設工認その13の補正について（第1編～第5編）

令和2年12月16日
日本原子力研究開発機構
原子力科学研究所

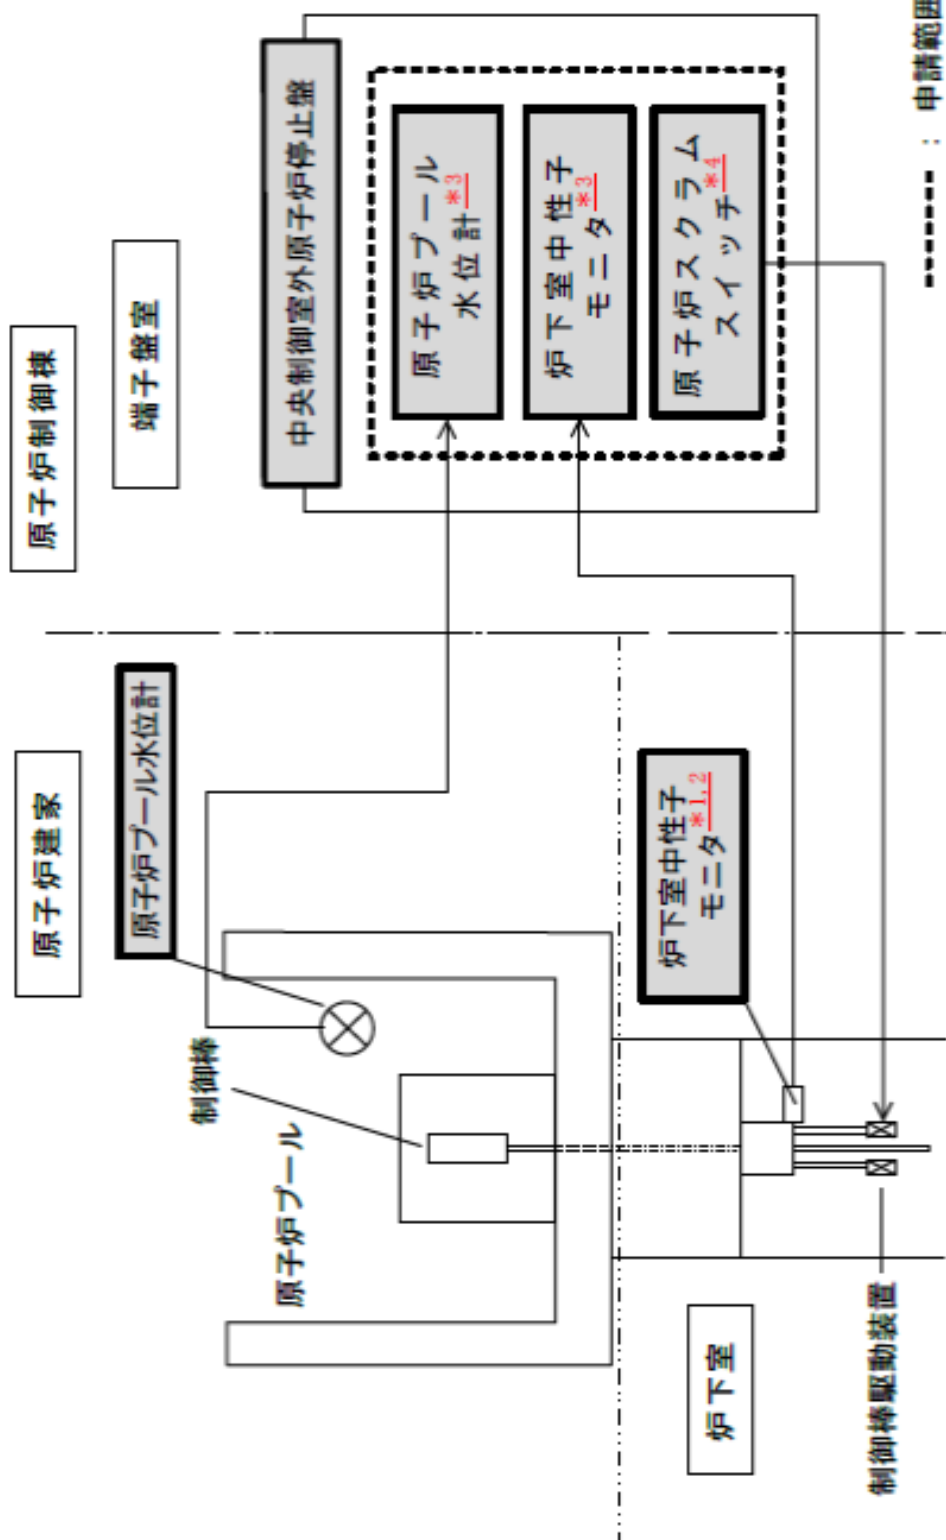
- ・制御棟が建築基準法から除外される理由を記載すること。
- ・制御棟の内包する設備の特徴をどの様に捉えたか具体的に記載すること。

申請書本文第1編「3.設計」の記載を以下のとおり見直す。

原子炉制御棟（地上高さ約13.5m）は建築基準法上、避雷針の設置を求められる建物ではないが、原子炉の運転に必要な監視及び操作装置が原子炉制御棟内に集中して設置されているため、火災発生防止のための避雷針を設ける。

図-3.2 原子炉制御棟換気空調設備系統図及び申請範囲

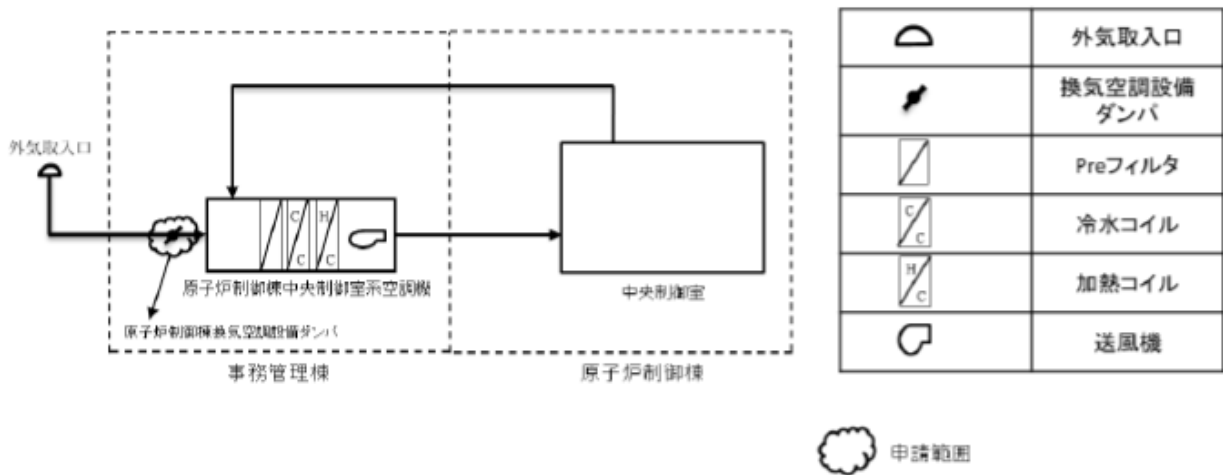
系統図に事務管理棟の絵を、空調機を囲むように記載すること。

以下のとおり申請書本文第3編の図-3.2を見直す。

図-4.1 原子炉プール及び使用済燃料プール水位警報設備系統図及び申請範囲

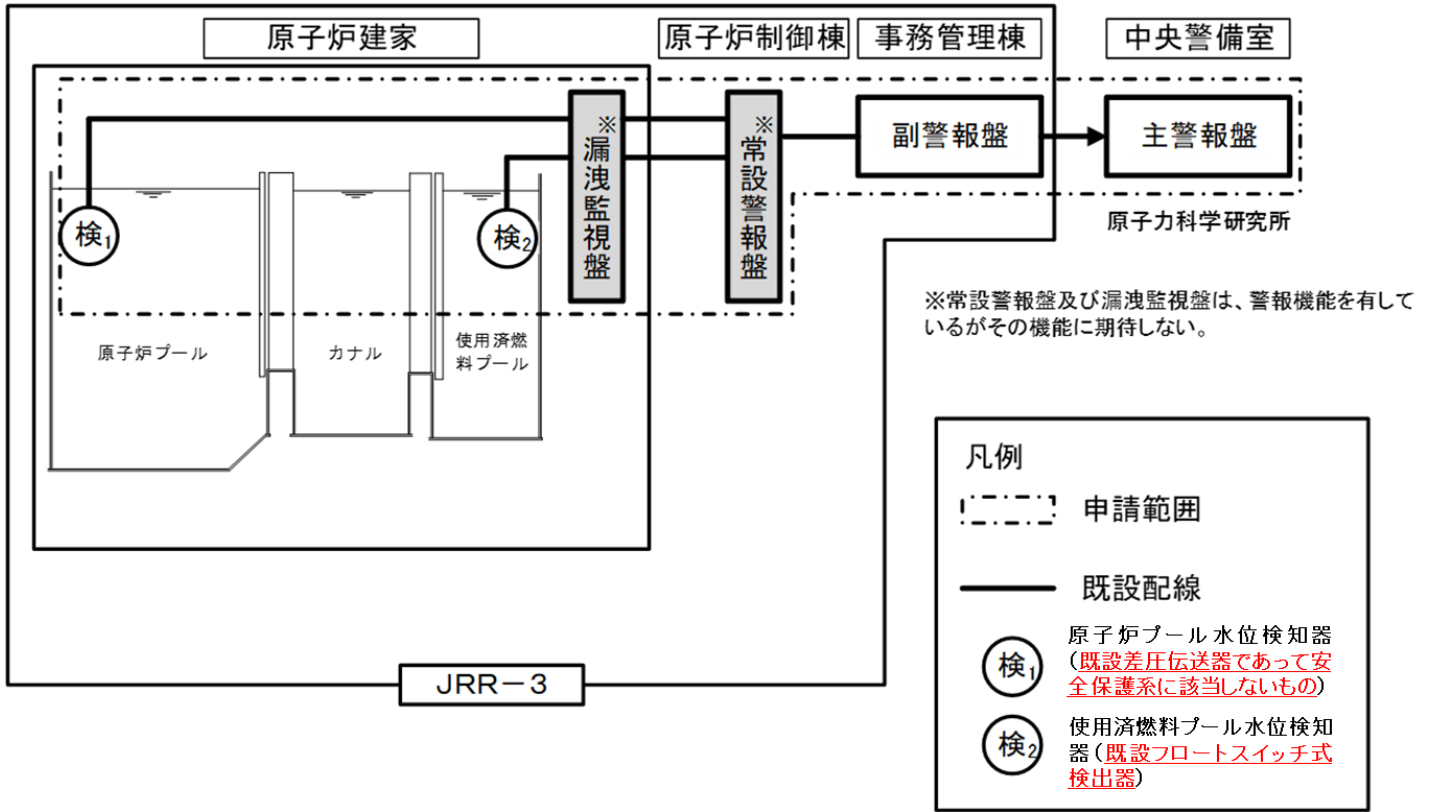
申請設備の明確化のため、申請書本文第4編の図-4.1を以下のとおり見直す。
